监理工作联系单

工程名称:: 贝特瑞(江苏)新材料有限公司 10.79MW 屋顶分布式光伏发电项目

编号: JSJTBTR-851-4-4-8

主题: 关于现场质量问题

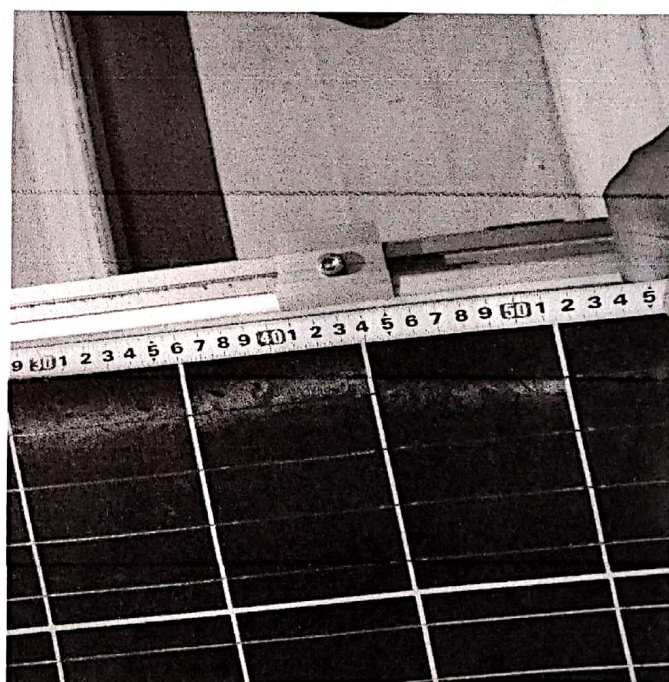
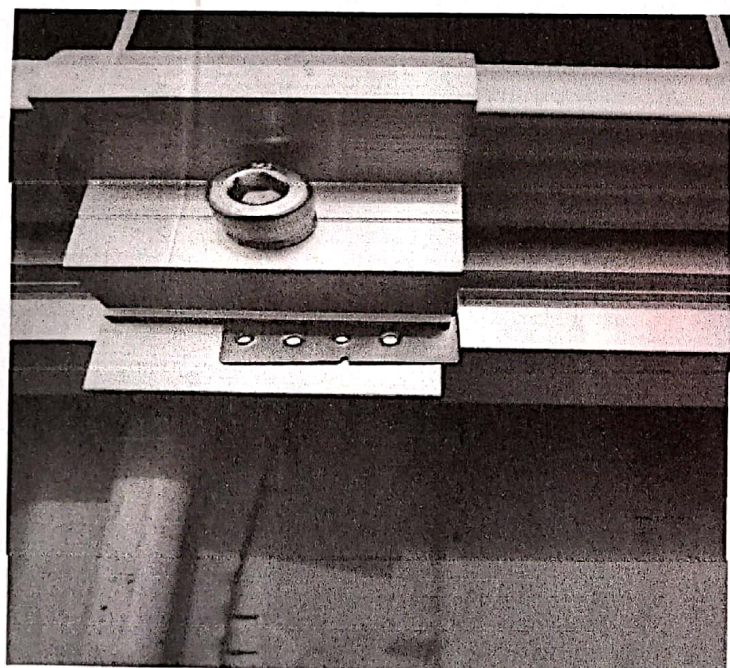
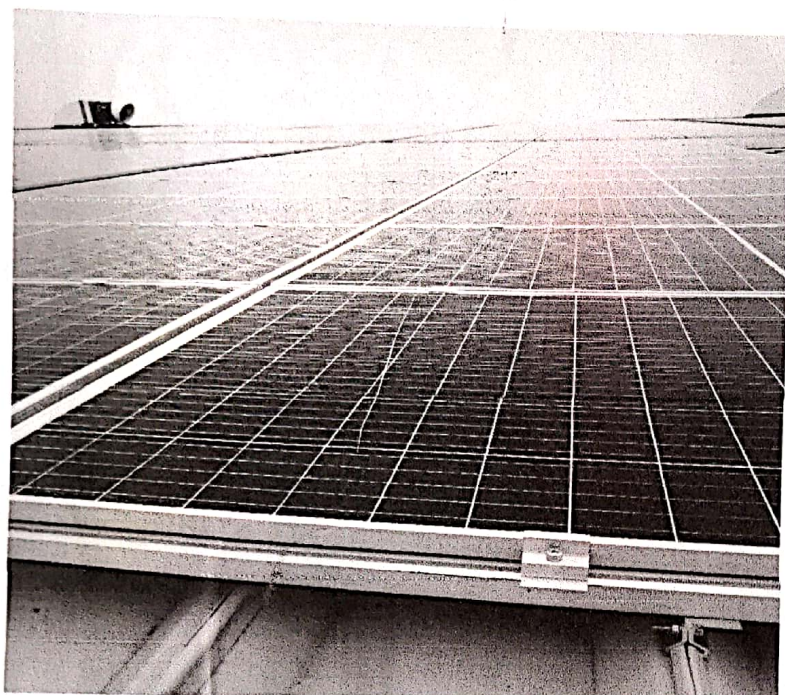
监理人员巡视现场发现以下问题:

- 1、部分导轨和支架之间垫片未安装, 部分的压块螺栓未紧固。
- 2、垫片安装不规范。
- 3、部分防雷垫片安装不规范。
- 4、压块到组件边框距离不符合图纸要求。
